Kompletterande energikrav i byggregler – analys av CIT rapport

Detta PM är en analys och diskussion av den studie som presenterats av CIT i rapporten Kompletterande energikrav i byggregler (2020-12-16)¹, framtagen åt Energimyndigheten.

Figur 1. Två identiska byggnader men med respektive värmeåtervinning (FTX).

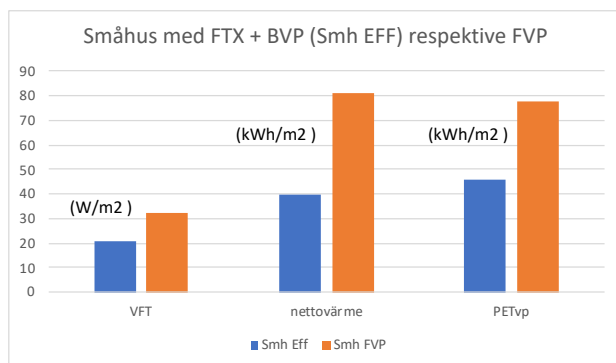
med systemtemperaturen² och då värmepumpen har ett effekttak (COP = 1 för elpatronen när värmepumpen inte räcker till) vilket kommer störa det annars så linjära sambandet till utetemperaturen. En frånluftsvärmepump ska betraktas för vad den är, ett värmeproduktionssystem. Det är inte konkurrensneutralt att göra ett undantag för en särskild teknisk åtgärd som konkurrerar med andra produktionsalternativ som bergvärmepump, uteluftsvärmepump, pelletspanna, etc. En byggnad med frånluftsvärmepump har påtagligt sämre energiprestanda än samma byggnad försedd med värmeåtervinning (FTX) och annan typ av värmepump, se figur 1. Att detta helt beror på ventilationens förluster ses i figur 2.
